Mission régionale d'autorité environnementale  
**Grand Est**

**Avis délibéré sur le projet d'exploitation du Parc éolien de Belle  
Idée  
à Saint-Étienne-sous-Barbuise,  
Saint-Rémy-sous-Barbuise et Torcy-le-Grand (10)  
porté par la société INTERVENT**

n°MRAe 2024APGE56

| Objet de la demande                            | Demande d'autorisation environnementale de construire et d'exploiter un parc éolien de 14 aérogénérateurs et 3 postes de livraison |

**Figure 2 : Contexte éolien et périmètres d'étude du projet (source étude d'impact du dossier)**

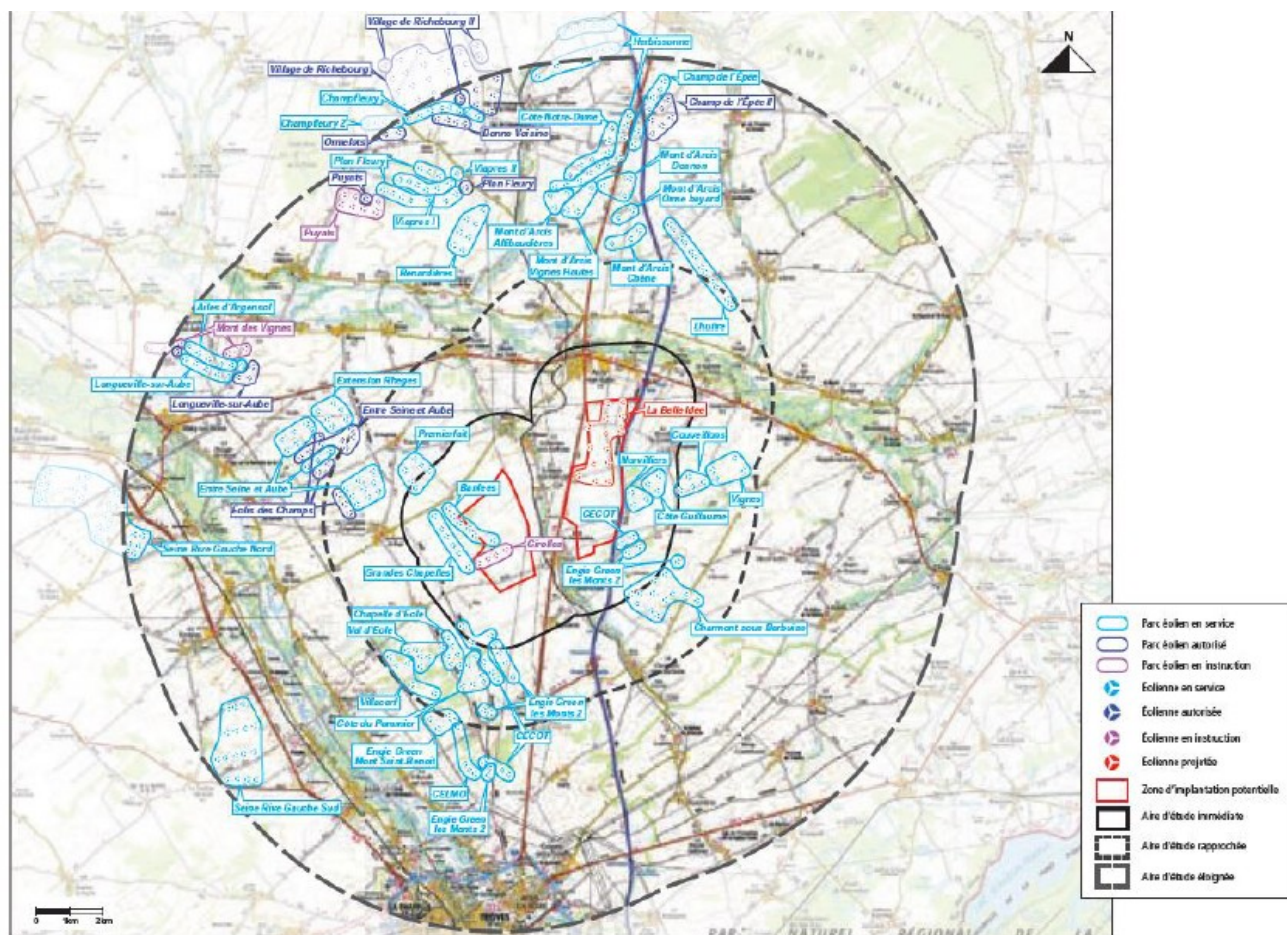
**L'Ae s'interroge sur la validité de la figure 2 dans la mesure où certains parcs dont le**

dossier est en cours d'instruction par l'Autorité environnementale ne sont pas indiqués.

C'est le cas notamment des parcs de :

- Vinets à Vinets au nord-est de la ZIP<sup>11</sup> ;
- Puits de l'Huitrelle à Dampierre, Isle-Aubigny, Lhuître, Ramerupt et Vaucogne au nord de la ZIP<sup>12</sup>.

***L'Ae recommande donc au pétitionnaire de proposer une carte du contexte éolien mise à jour, afin de mieux appréhender les impacts cumulés des projets éoliens voisins avec celui de La Belle Idée.***

**Figure 3 : Délimitation des différentes aires d'étude dans le dossier (gauche) et dans l'étude écologique (droite).**

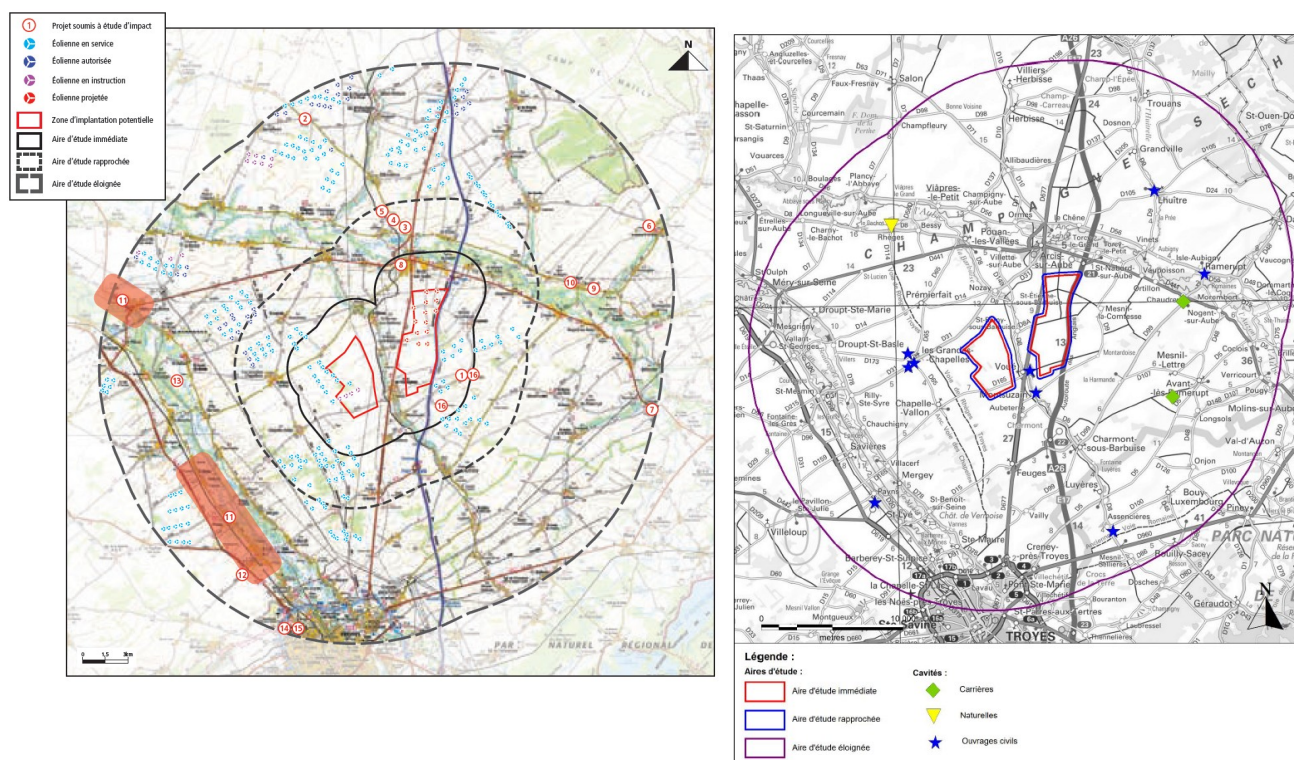
Au cours de l'étude écologique, 3 aires d'étude ont été définies (aire d'étude immédiate, rapprochée et éloignée). L'Ae constate cependant une disparité entre la délimitation de ces 3 aires telles que définies dans l'étude écologique (Cf. Figure 3, droite, ci-dessous) et dans le reste du dossier (Cf. Figure 3, gauche, ci-dessus). En effet, l'aire d'étude immédiate définie dans l'étude écologique correspond au périmètre de la zone d'implantation définie dans le reste du dossier.

Dans la même idée, l'aire d'étude rapprochée définie dans l'étude écologique couvre un périmètre bien plus restreint que celui défini dans le reste du dossier.

L'Ae déplore cette différence, car cette confusion ne permet pas une bonne compréhension du dossier par le public.

**L'Ae recommande au pétitionnaire de rester homogène tout au long de son dossier et pour l'ensemble des études vis-à-vis de la délimitation des différentes aires d'étude du projet.**

**Figure 5 : Localisation du projet vis-à-vis des couloirs de migration de l'avifaune**

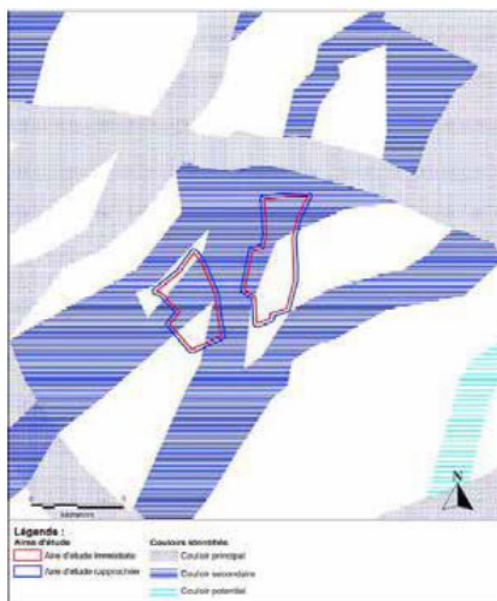
couloir de migration secondaire orienté selon un axe nord-est/sud-ouest (Cf. Figure 5, ci-dessous). Un couloir de migration principal est également localisé à environ 5 km au nord du projet, ce qui augmente les potentialités de survols du site au cours des phases prénuptiales et post-nuptiales.

Le projet de La Belle Idée est très proche du parc éolien des Quatre Vents et notamment l'unité de production de Norvilliers (cf. Figure 2). Ainsi l'éolienne EOL27 est située à environ 1 150 mètres de ce parc, ce qui est inférieur aux 1 500 mètres recommandés entre chaque groupe éolien. Cela est d'autant plus problématique que ce nouveau projet s'inscrit dans une configuration « en V » avec Norvilliers, notamment pour la migration post-nuptiale.

Cela peut avoir de forts impacts sur **les migrants qui peuvent se retrouver piégés** au sein de ces installations, l'espace entre les deux parcs étant assez étroit. Un risque accru de mortalité est donc envisageable.

**L'Ae recommande donc au pétitionnaire de proposer une nouvelle variante :**

- **se situant à plus de 1 500 m des parcs voisins pour éviter que les oiseaux migrants ne se trouvent piégés ;**
- **ne prévoyant pas l'implantation d'éoliennes au sein d'un couloir de migration secondaire ;**
- **ne créant pas de barrière à la migration et aux déplacements locaux des oiseaux et des chauves-souris.**

**Figure 6 : Diagramme de saturation visuel de la commune de Mesnil-la-Comtesse**

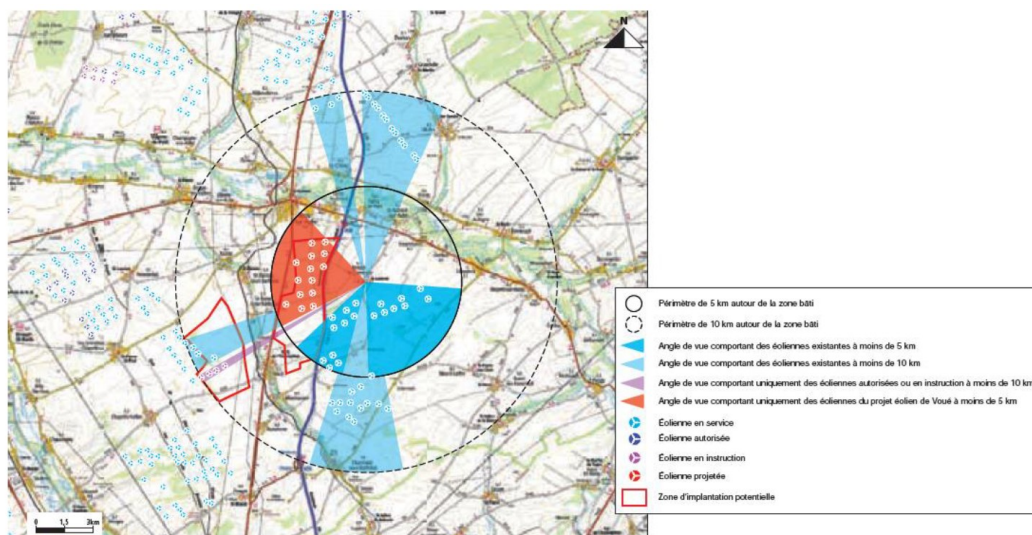
Depuis le bourg de Mesnil-la-Comtesse (figure 6), la somme des angles de vue interceptés à 5 km passera de 107° à 179° avec le projet. Le seuil d'alerte de 120° sera donc dépassé avec le projet. Le plus grand espace de respiration passera de 92° à 73°.

L'effet de saturation et d'encerclement sera légèrement accentué mais le seuil d'alerte ne sera pas dépassé avec le projet pour les communes de Saint-Étienne-sous-Barbuise et de Saint-Remy-sous-Barbuise.

**L'Ae regrette que les recommandations du SRE Champagne-Ardenne en matière de saturation visuelle ne soient pas suivies par les pétitionnaires successifs et déplore l'aggravation de la situation de saturation visuelle pour les villages environnants par l'implantation du projet.**

***L'Ae recommande au pétitionnaire de trouver un emplacement des éoliennes qui n'aggrave pas la saturation visuelle pour les villages environnants.***
